|  ALCALDÍA MAYOR DE BOGOTÁ D.C. GOBIERNO SEGURIDAD Y CONVIVENCIA <small>Fondo de Prevención y Atención a Emergencias</small> | CONCEPTO TÉCNICO SOBRE NECESIDAD DE ESTUDIOS DETALLADOS DE AMENAZA Y RIESGO POR FENOMENOS DE REMOCIÓN EN MASA DENTRO DEL TRÁMITE DE LICENCIA URBANÍSTICA | Código: | GPR-FT-10 |

| 1.1 CONCEPTO TÉCNICO No. CT: | 5611 |

| 2.2 PROYECTO: | Carrera 1 No. 70-30 |

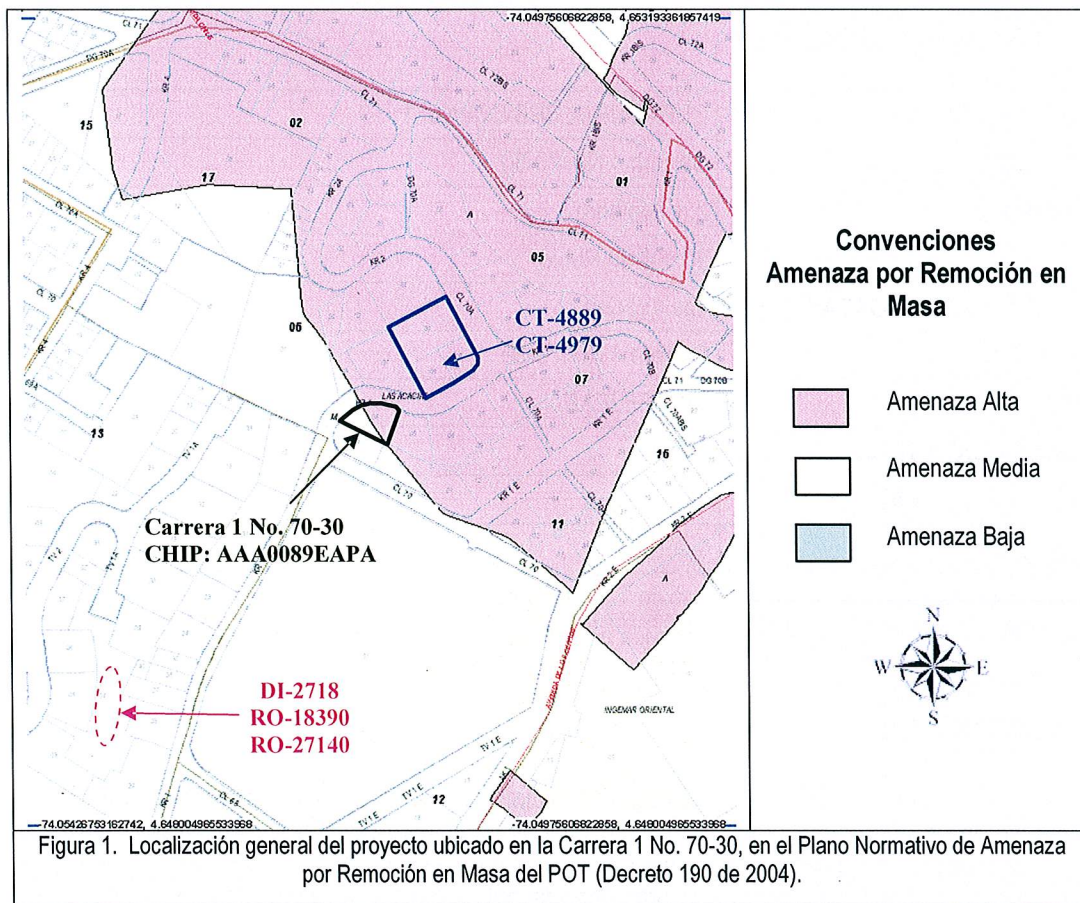
Conforme con el plano normativo de "Amenaza por Remoción en Masa" del Plan de Ordenamiento Territorial de Bogotá – POT, el sector del proyecto ubicado en la Carrera 1 No. 70-30, del barrio Las Acacias de la Localidad de Chapinero, se encuentra en una zona de AMENAZA ALTA y MEDIA por procesos de remoción en masa (Figura 1).

En atención al reporte de emergencia del Cuerpo Oficial de Bomberos de Bogotá - COBB, personal de la Dirección de Prevención y Atención de Emergencias-DPAE realizó visita técnica al predio ubicado en la Transversal 2 No. 68-04 el día 12 de Abril de 2006 y emitió el Diagnóstico Técnico No. DI-2718 (ver Figura 1), en donde se describe la presencia de fisuras y agrietamientos en el terreno que se localiza en la zona verde y/o parque ubicado a la altura de la Carrera 1 con Calle 68, luego de las intensas lluvias registradas en el sector, las cuales han generado deslizamientos superficiales de material tipo capa vegetal y relleno; dicho material se encontraba afectando el muro de cerramiento del costado oriental del Edificio Invel II, ubicado en la Transversal 2 No. 68 – 04, sin comprometer la habitabilidad y estabilidad del predio. En el Diagnóstico Técnico No. DI-2718 se recomendó adelantar el mantenimiento preventivo del muro de cerramiento del Edificio Invel II y a la Alcaldía Local de Chapinero y al Instituto Distrital de Recreación y Deporte – IDRD, establecer el responsable y/o responsables que deben determinar el tipo de intervención que debe implementarse en la zona verde afectada, ubicada a la altura Carrera 1 con Calle 68.

En atención a la solicitud con radicado RAD FOPAE No. 1-2006-04893, la Dirección de Prevención y Atención de Emergencias DPAE emitió la Respuesta Oficial No. RO-18390 del 28 de junio del 2006 (ver Figura 1), en la cual se describe que se evidenciaba el retiro de parte del cerramiento ubicado al costado oriental del Edificio Invel II y que se adelantaban excavaciones en el talud al parecer para el reemplazo de dicho muro; así mismo se observó que los movimientos que presenta el talud han adquirido un comportamiento retrogresivo, evidenciado en la formación de grietas aproximadamente a 30cm de la cuneta ubicada en la corona del talud; se recomendó mantener vigentes las recomendaciones dadas en el Diagnóstico Técnico No. DI-2718.

La DPAE atendiendo la solicitud con radicado RAD FOPAE 2007ER17277, emitió la Respuesta Oficial RO-27140 de 2008 (ver Figura 1), en la cual analiza nuevamente la problemática presentada en la zona verde ubicada al costado oriental del edificio Invel II. En la citada respuesta, se describen los antecedentes registrados en el sector y se informa que personal de la Coordinación de Asistencia Técnica de la Dirección de Prevención y Atención de Emergencias realizó visita técnica al predio ubicado en la Transversal 2 No. 68-04 el día 27 de diciembre de 2007 encontrando que se estaban ejecutando obras por parte del Instituto Distrital para la Recreación y el Deporte – IDRD, tendientes a la estabilización de la ladera donde se ubica el parque "Calvo McPhillips", obras correspondientes a la instalación de geotextil, filtros de drenaje y

Dentro del trámite de solicitud de licencias de urbanismo y construcción, la DPAE emitió los conceptos técnicos de riesgo CT – 4889 y CT- 4979 de 2007, para los predios ubicados en la Calle 70A No. 1-23, Calle 70A No. 1-53 y Carrera 1 No. 70-75 (ver Figura 1). Según los citados conceptos técnicos, se considera que para la construcción del proyecto consistente en la construcción de un (1) edificio, de diez (10) pisos y dos (2) sótanos, con un área de construcción aproximada de 15890 m², en un terreno de área de 2600 m² en el sector catastral Las Acacias, de la localidad de Chapinero, no se requiere adelantar la FASE II del estudio detallado de amenaza y riesgo por remoción en masa, de acuerdo con lo establecido en la Resolución 227 de 2006.

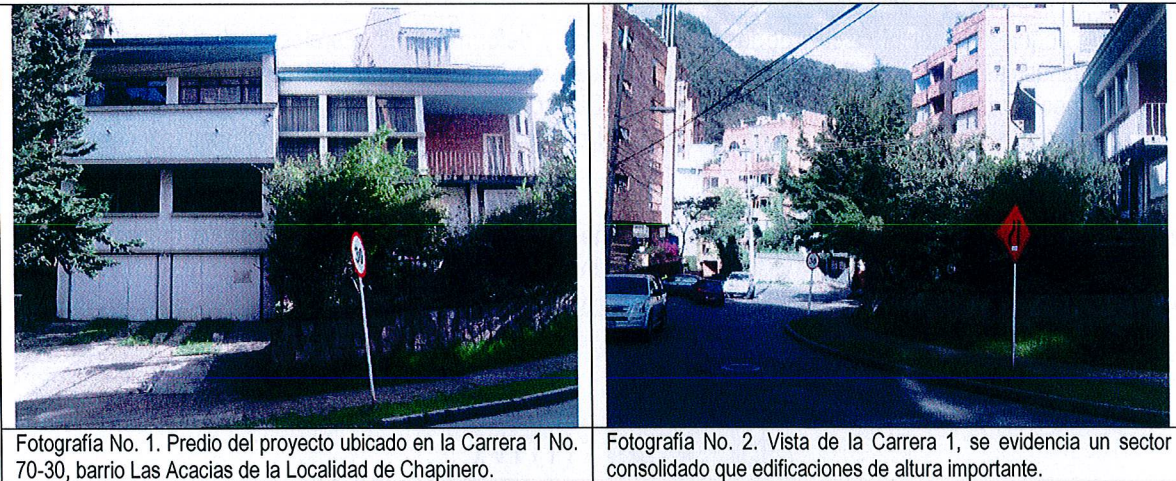
En el momento de la visita, en el predio objeto del presente concepto técnico, se encontró una edificación de dos (2) pisos de altura y un semisótano, que de acuerdo con la inspección visual realizada, fue construida con un sistema estructural de muros en mampostería (ladrillos) sin confinar (Fotografía No. 1) y en el momento de la verificación técnica adelantada no evidenciaba daños o patologías que permitan identificar o definir la presencia de procesos de inestabilidad geotécnica en el área del proyecto (Fotografía No. 2). En la zona existen edificaciones de altura considerable y se construye actualmente una edificación de diez (10) pisos y dos sótanos en el predio con nomenclatura Calle 70A No. 1-23. Se advierte que cualquier intervención que se realice, debe tener en cuenta la presencia de la infraestructura aledaña, por lo que el responsable del proyecto debe garantizar en todo momento la estabilidad general del lote y su entorno.
